(仮称) 日本製鉄(株)九州製鉄所八幡地区構内  
天然ガス焼き発電所建設計画

環境影響評価方法書

補足説明資料

日本製鉄株式会社

図 20-1 風向・風速測定高さ

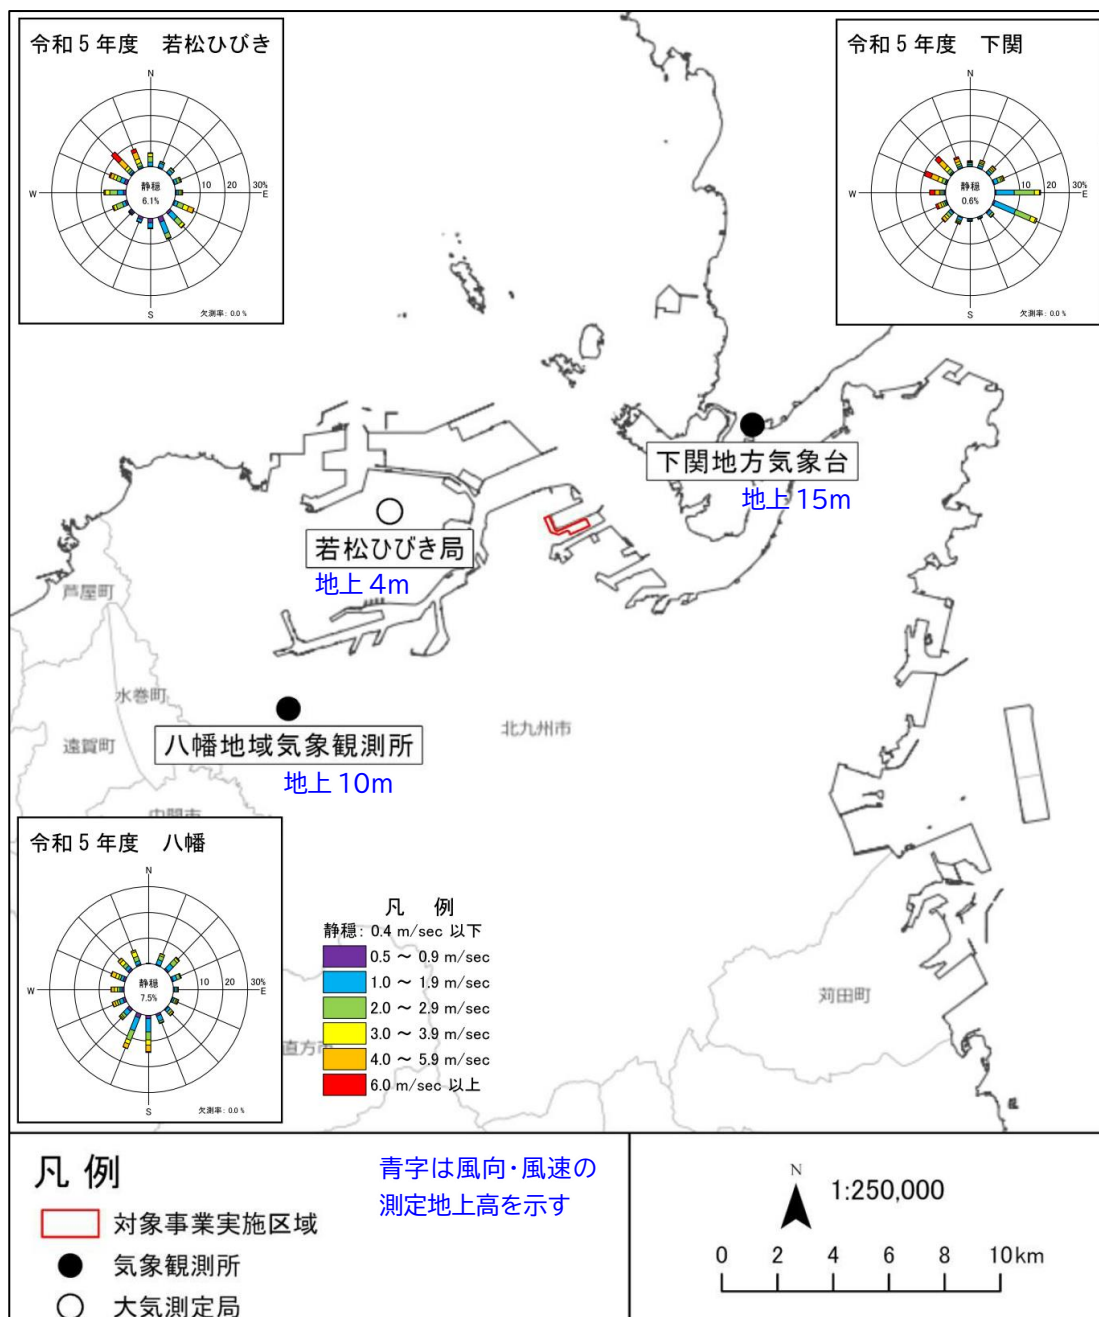
P27 気象概要の本文中に、若松ひびき局についての気象概要を追記してください。また、P28 図中に風速計の高さを記載してください。

風速計の高さは下図のとおりです。

図 27-1 保全対象の位置及び距離

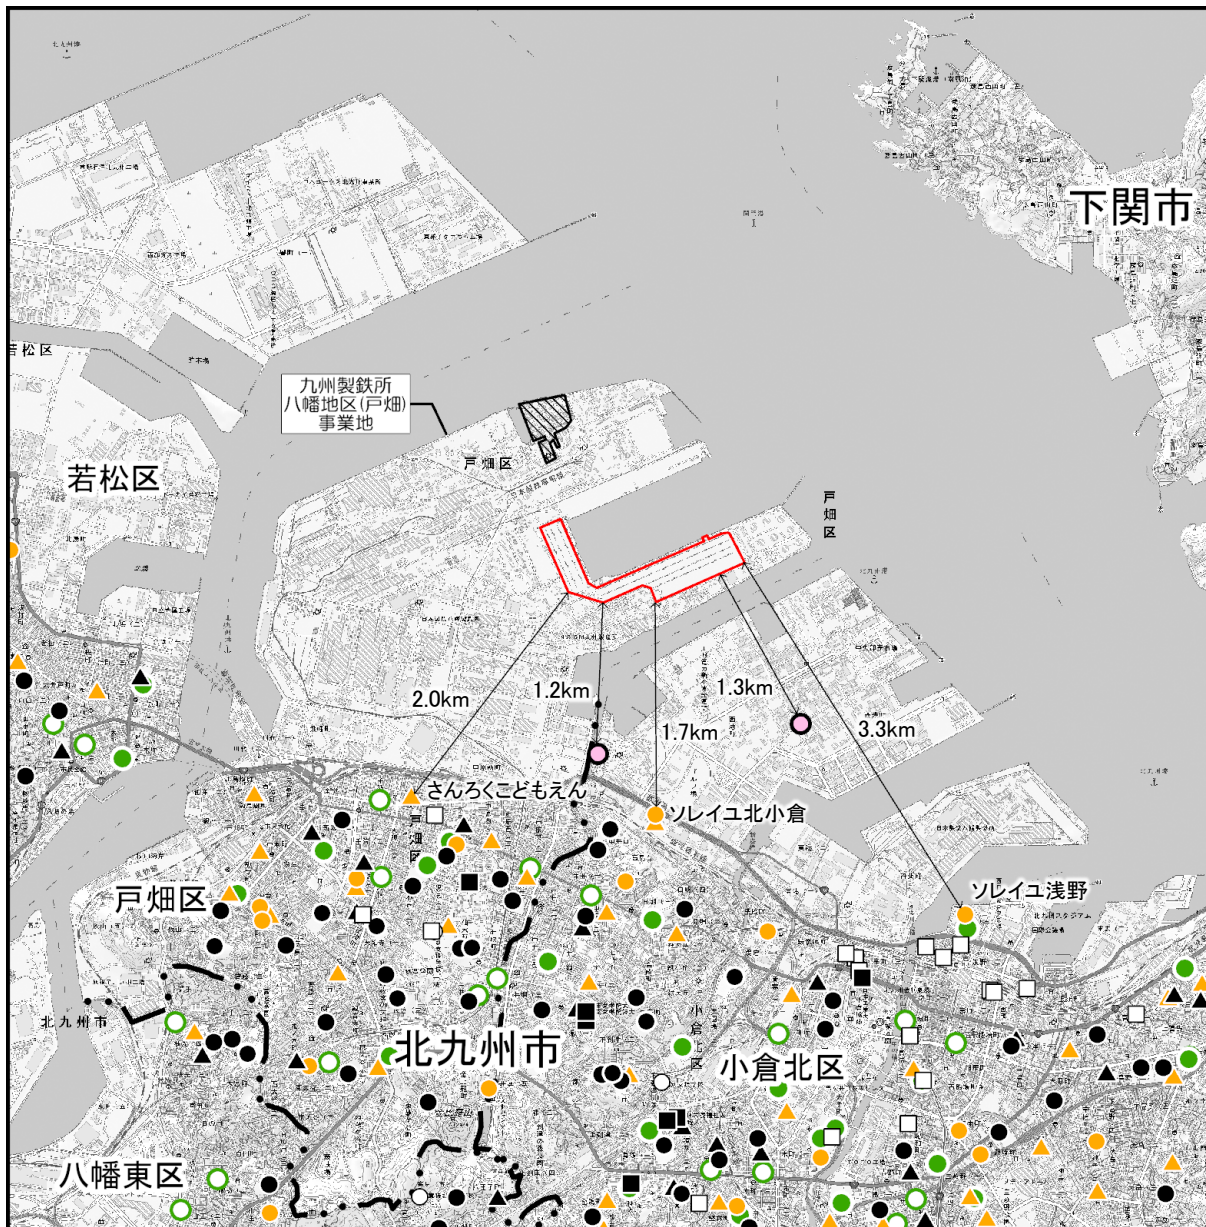
表中に記載された施設までの距離を追記して下さい。

以下に施設までの距離をお示しします。

図 29-1 最寄り住居及び住居地域

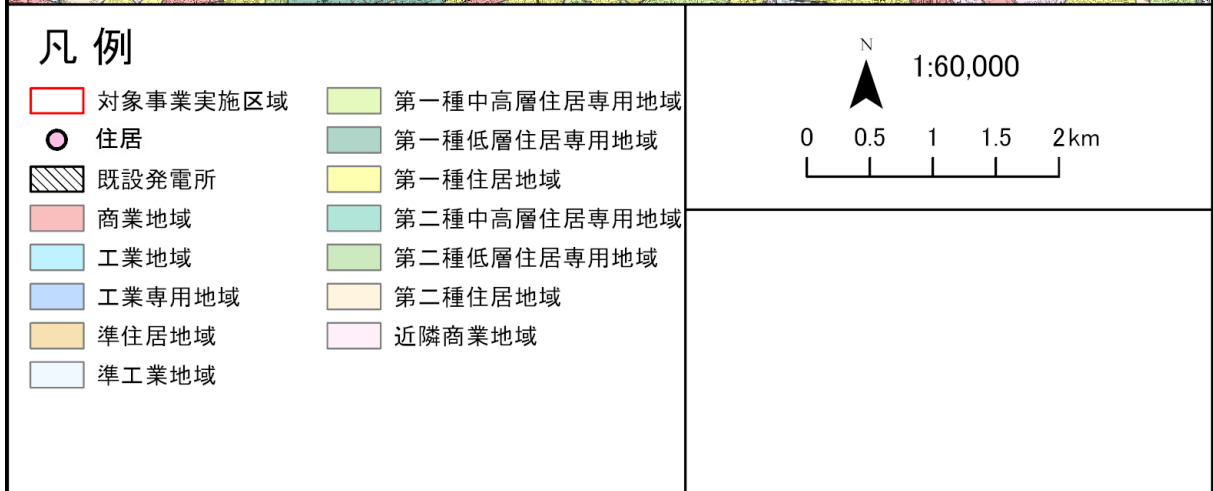
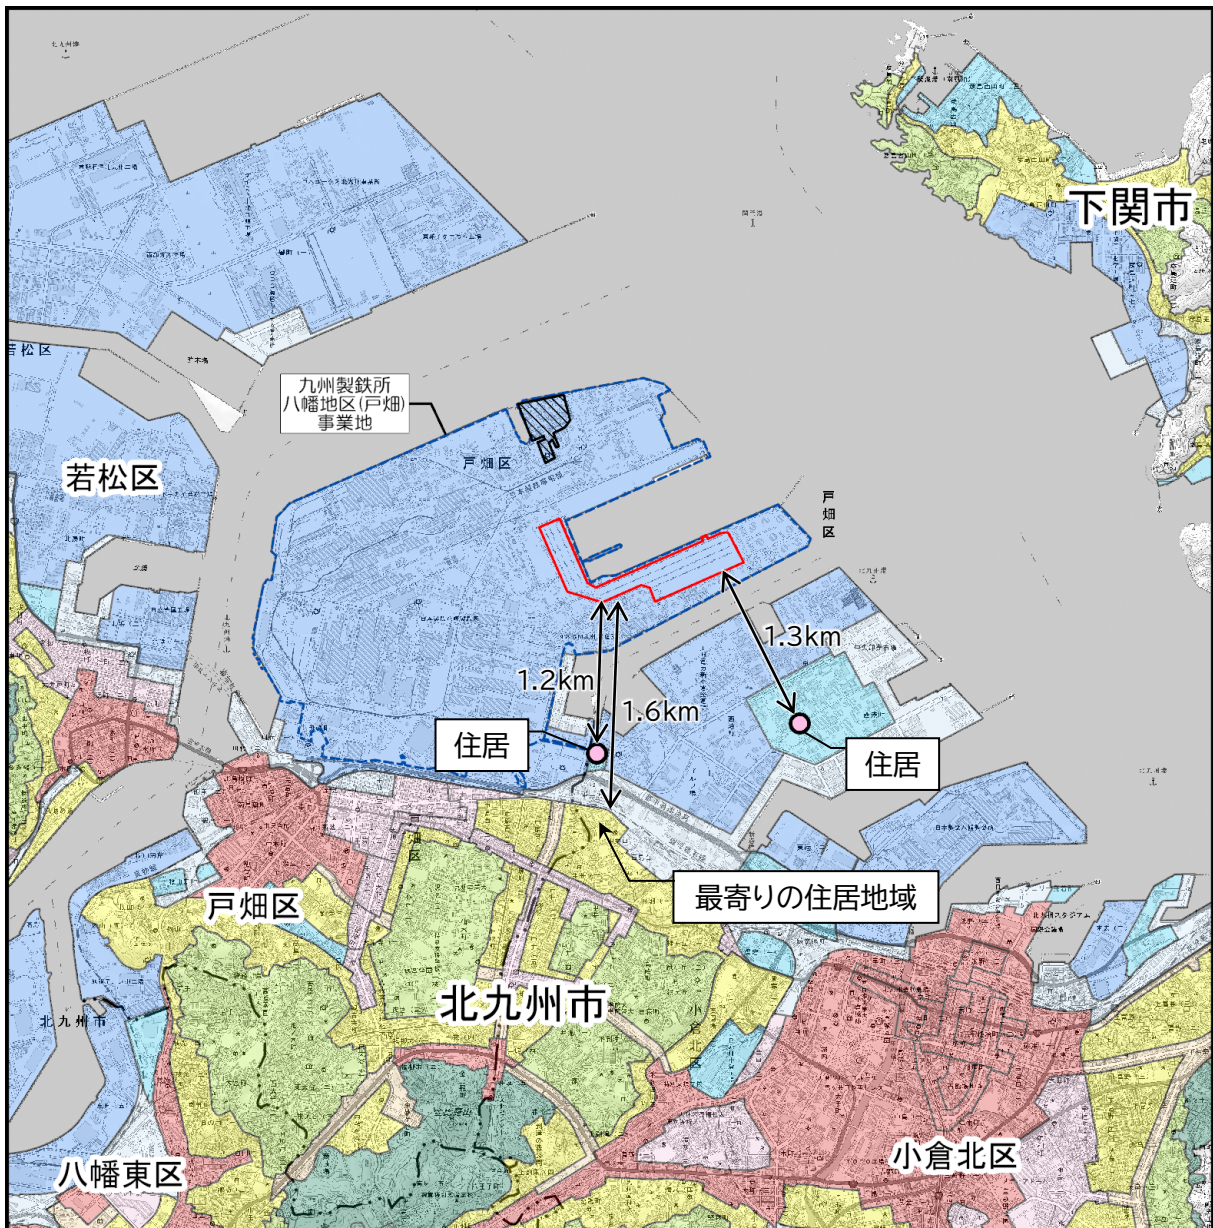
最寄りの住宅についての記載がありません。P.238 には「事業実施想定区域の南側約 1.6km に第 1 種住居地域が分布」とありますが、地図で示してください。

最寄りの住居までの距離等に関する記述および対象事業実施区域との位置関係がわかる図を追加して下さい。なお、住居との位置関係がわかれば良いので、居住者情報を含むような資料を要求するものではありません。

次々ページ (P. 35) に最寄り住居及び第 1 種住居地域の位置をお示しします。

次ページ (P. 35) に最寄り住居の位置をお示しします。

図 38-1 植栽の位置

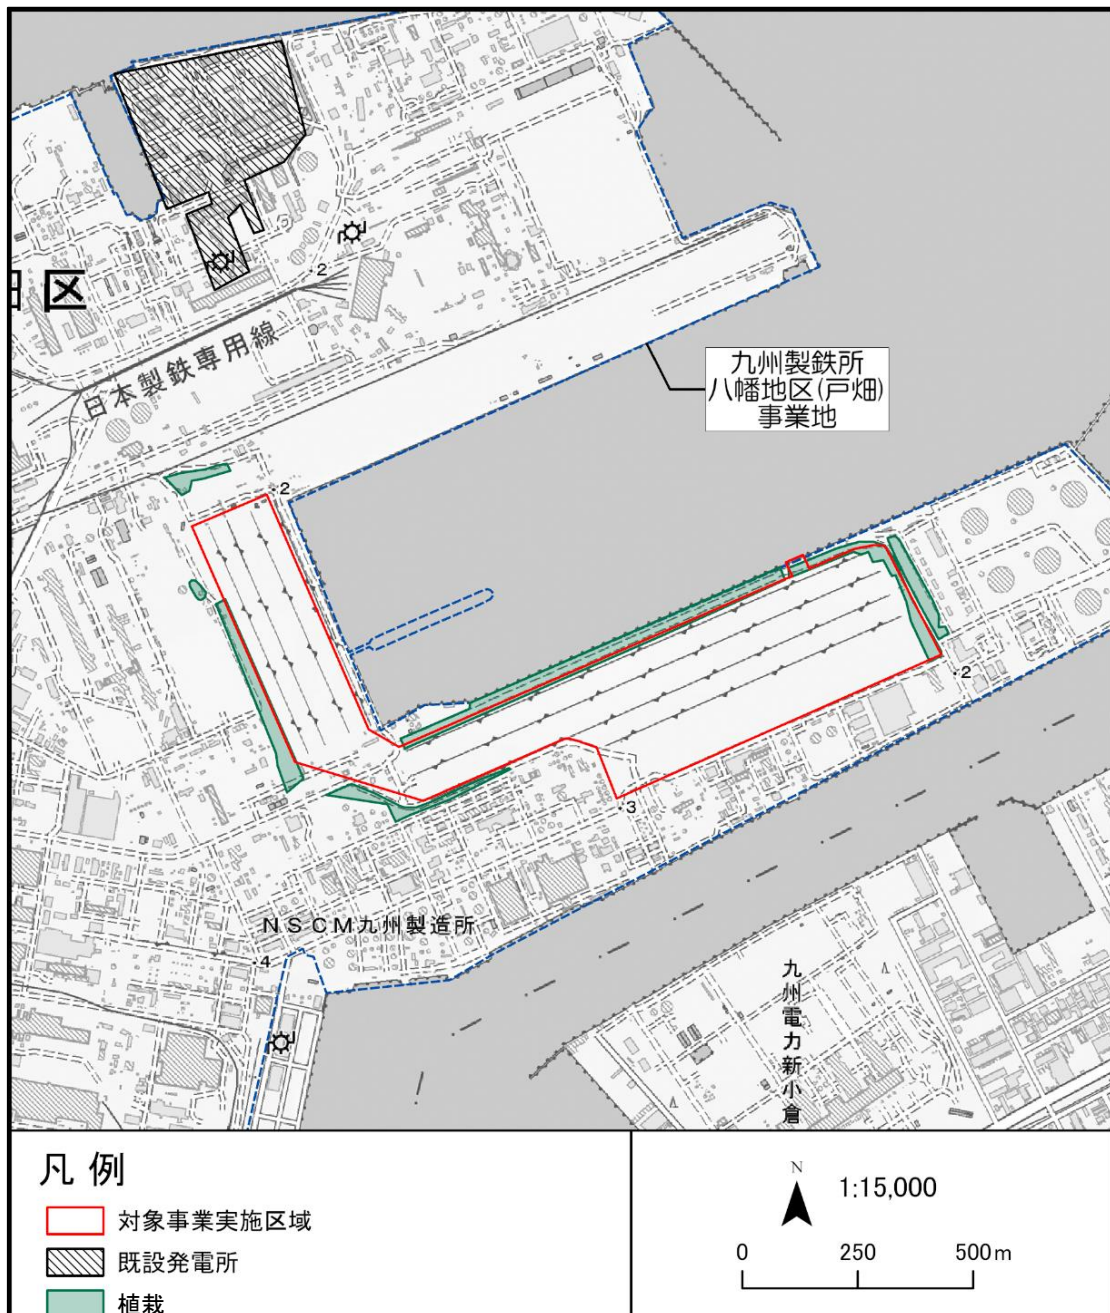
一部樹木の伐採があり、それらが製鉄所の緑化として植栽されたものであることが記述されていますが、空中写真や図面等でその植栽場所の位置を示すことはできないでしょうか？また、一部とはどのくらいなのでしょう？

植栽の位置は下図のとおりです。

本事業の実施に伴って対象事業実施区域内北東側の一部を伐採する可能性があります。現時点では詳細な伐採範囲は未定ですが、準備書では詳しく図示いたします。

図 42-1 計算範囲

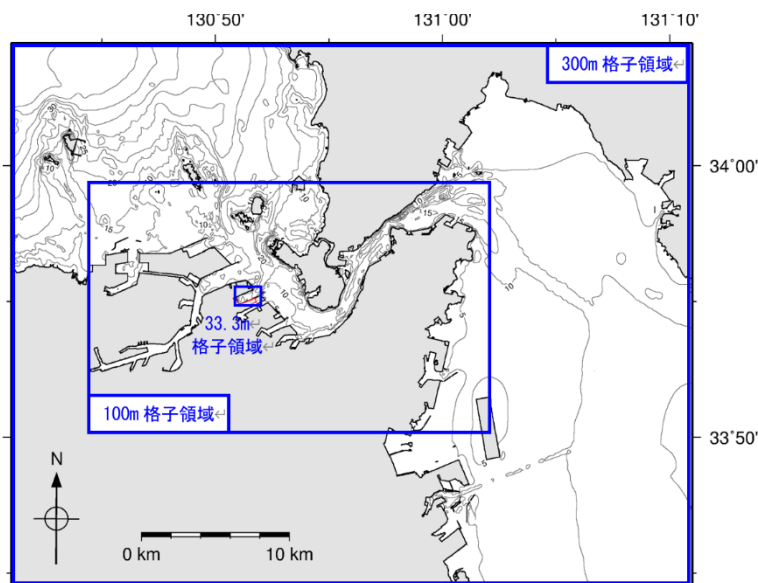
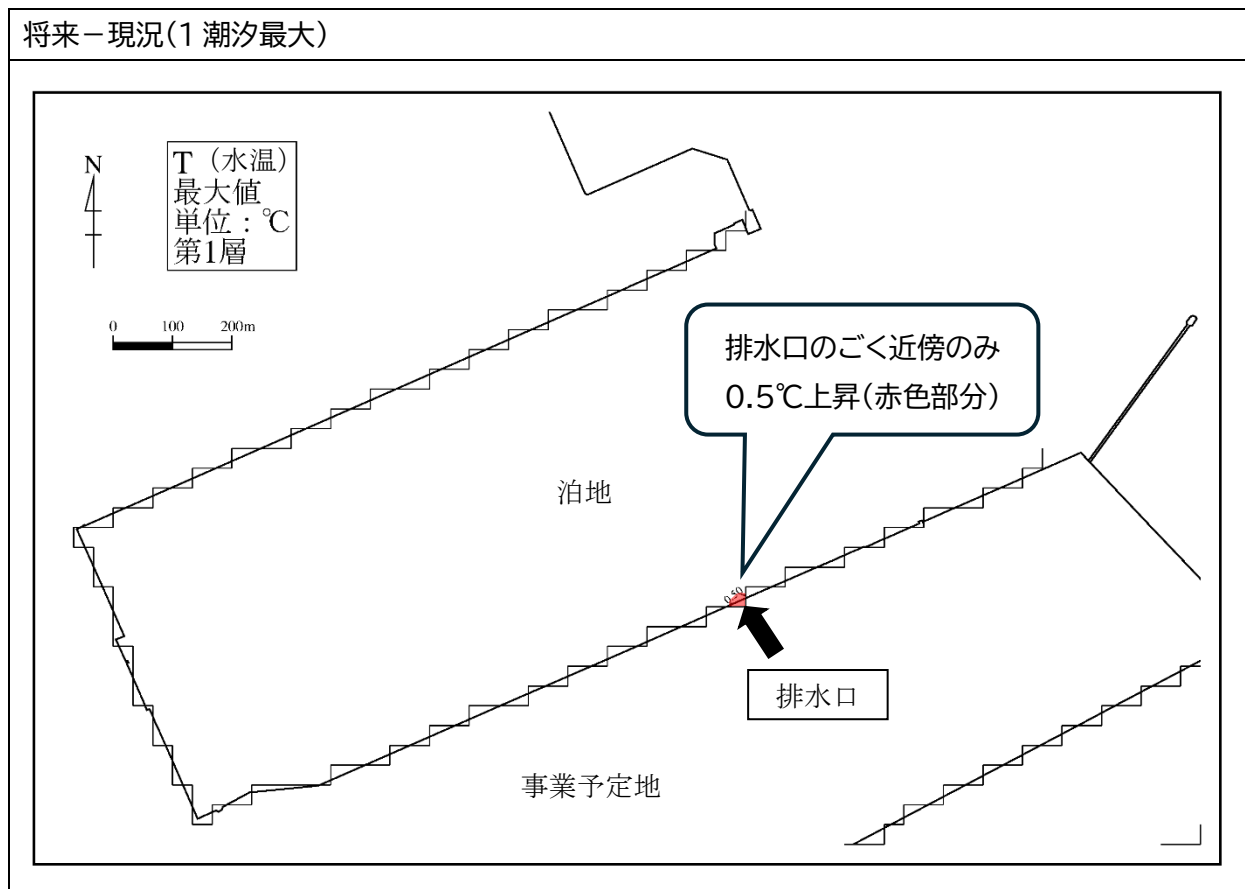
⇒計画値を基に予備的な計算を行っているとのことですが、内容について教えていただけないでしょうか。

- ① 鉛直方向の拡散係数の取り扱いはどのようにしているのでしょうか。密度成層による効果は考慮されているのでしょうか。
- ② 水平方向や鉛直方向の拡散係数はどの程度の値になっているのでしょうか。通常の温排水の拡散計算などに比べてどの程度でしょうか。
- ③ 排水の水温差は10℃程度、塩分差は32程度と、排水と海域との密度差がかなり大きいいため、拡散層厚は河川水などと比べても薄くなることが予想されます（通常、河川水で層厚は1m程度）。一方、海面付近の計算層厚は2mですが、解像度は十分でしょうか。また、水平方向の温度分布をみると、0.5℃の範囲が1メッシュ程度であり、水平方向の解像度も足りないように思います。排水量約0.6m<sup>3</sup>/sに対して、最小メッシュは、33.3×33.3×2m=約2,200m<sup>3</sup>です。表層放水された温排水（流量50~100m<sup>3</sup>/s程度）の場合でも、発電所近傍の水平方向の計算格子は、通常10~20m程度です。  
この計算結果が水環境の水温を選択しない根拠にもなっていると思いますので、準備書段階では泊地付近だけでも良いので、もう少し丁寧な計算をお願いします。また、通常の温排水拡散予測には用いられていないモデルを使用しているため、モデルの妥当性についても検討した方が良くと思います。

現況と将来で各メッシュの水温の 1 潮汐最大値を比較した結果を下図に示します。図をみると、水温が 1℃上昇する範囲は現れず、0.5℃上昇する範囲は排水口のごく近傍に限られました(図の赤色部分)。なお、1 潮汐平均値を比較した場合には、0.5℃上昇する範囲も現れない結果となりました。

- ① 鉛直拡散係数はMunk&Anderson(1948)によるリチャードソン数依存型の成層化関数を用いており、水平拡散係数と同様に逐一計算されるものです。
- ② 水平拡散係数は $1 \times 10^4 \sim 5 \times 10^4 \text{ cm}^2/\text{s}$ 程度となっています。現地の既往観測データより算定される水平拡散係数は $10^3 \sim 10^5 \text{ cm}^2/\text{s}$ であり、概ね整合していました。また、鉛直拡散係数は $0.1 \sim 0.5 \text{ cm}^2/\text{s}$ となっています。
- ③ 今回の計算は、現地海域における水質や海生生物の生息環境に影響を及ぼし得る有意な水温上昇の有無を確認するための予備的検討として、広域の流動・拡散の傾向確認を目的として実施したものです。そのため、近傍場の詳細な再現（層厚や微細な水平分布）に適した設定としておりませんでした。  
また、本事業は冷却塔方式（淡水冷却）の採用により、一般的な表層放水型の温排水と比べて海域へ排出される温排水量が0.6 m<sup>3</sup>/sと極めて少ないことから、現時点では水温を評価項目として設定しておりません。  
一方で、ご指摘のとおり、排水と周辺海水との密度差が大きい場合、拡散層厚が相対的に薄くなり得ること、また近傍場では鉛直・水平方向の格子解像度が検討結果に影響し得ることについては、重要な論点として理解しております。ご指摘を踏まえて計算内容を再検証し、泊地付近の丁寧な計算など、必要に応じて見直しを図ってまいります。

図 51-1 水環境調査位置(水質)

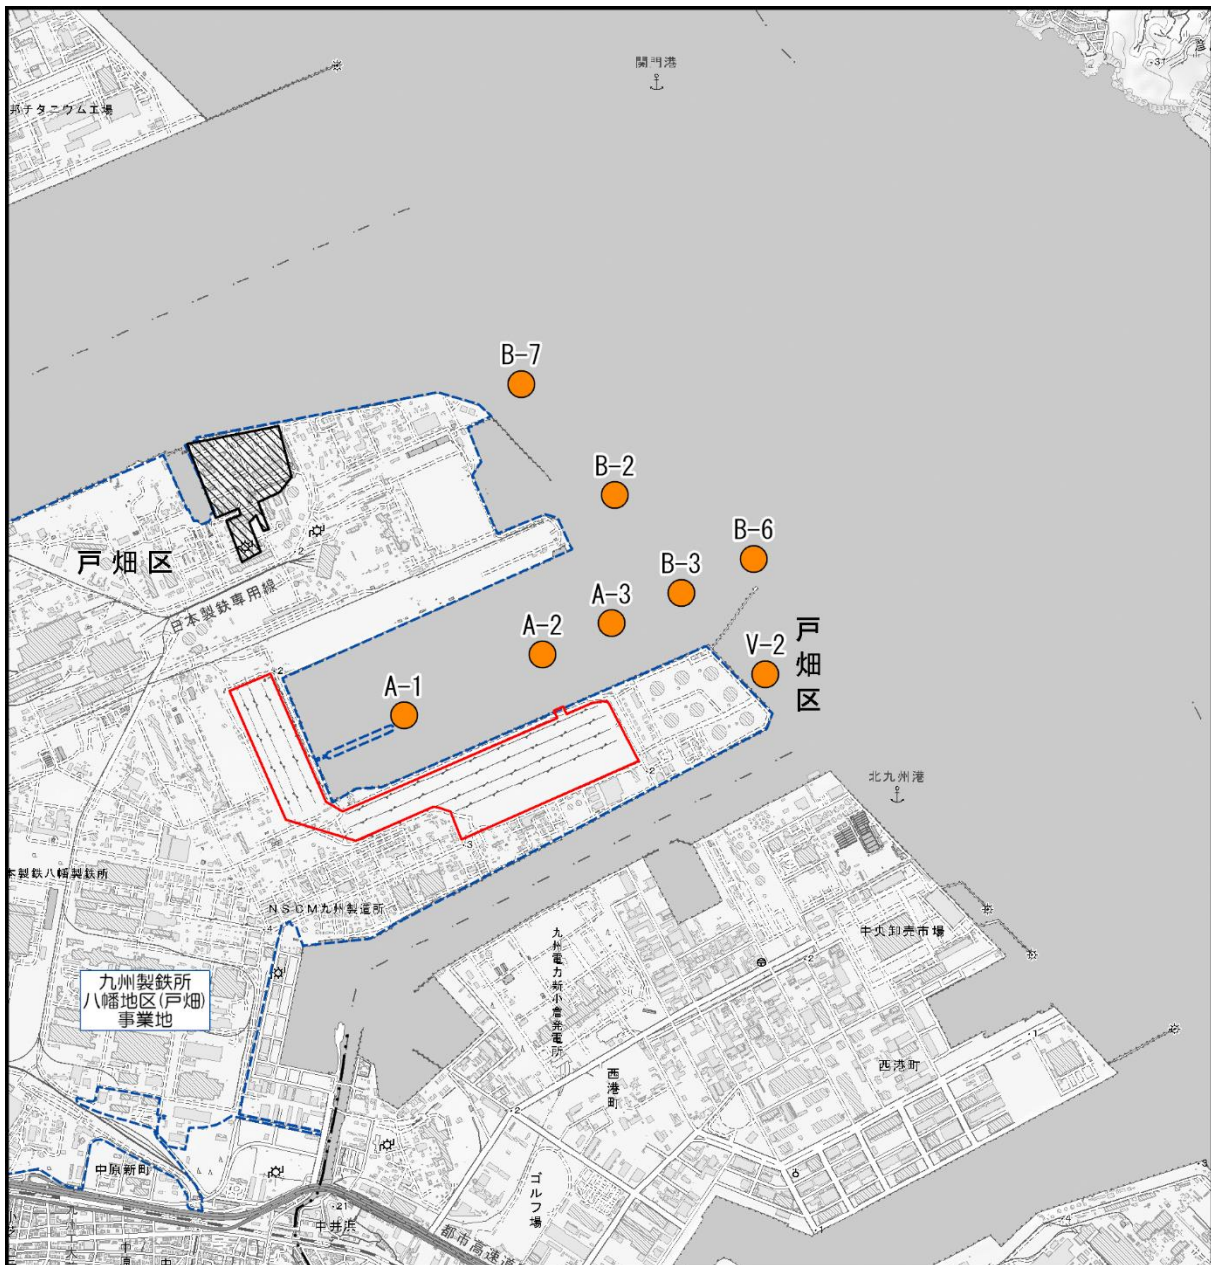
- ① 図中に記された調査位置の英字記号と凡例の調査要素を対応させてください。
- ② 水質の現地調査水深を表 6.2-5(1)~(5)に記載してください。

- ① 図 6.2-6 については、了解しました。但し、図中のデータの出典を(図 3.1-20 のように)追記するか、もしくはこの図が図 3.1-20 の再掲であることを明示してください。これにより番号付き記号の意味が理解しやすくなると思います。
- ② 図 6.2-7 については、測定点の記号(A,B,V)の意味(泊地内外等の区分)を図中に記載してください。これらの測定点の記号は、海生動植物の調査地点でも用いられるので、記号の意味を最初に明示しておいてください。

- ① 調査地点名について、公共用水域水質調査地点は原典の表記であるため、現記載のままとさせていただきます。水質調査についても、A（泊地内地点）、B（泊地外地点）、V（流況と同一地点）の区分があるため、現記載のままとさせて頂ければと存じます。
- ② 測定水深について、準備書に記載いたします。なお、水質は上層（海面下 0.5m）、下層（底上 1m）の 2 層であり、流動は上層（海面下 1.5m）、下層（海底上 1.5m）の 2 層です。

- ① 図 6.2-6 について、図 3.1-20 と同様に出典を追記いたします。
- ② 図 6.2-7 について、以下のように記号の意味を追記しました。  
準備書では、記号の意味を整理して記載いたします。
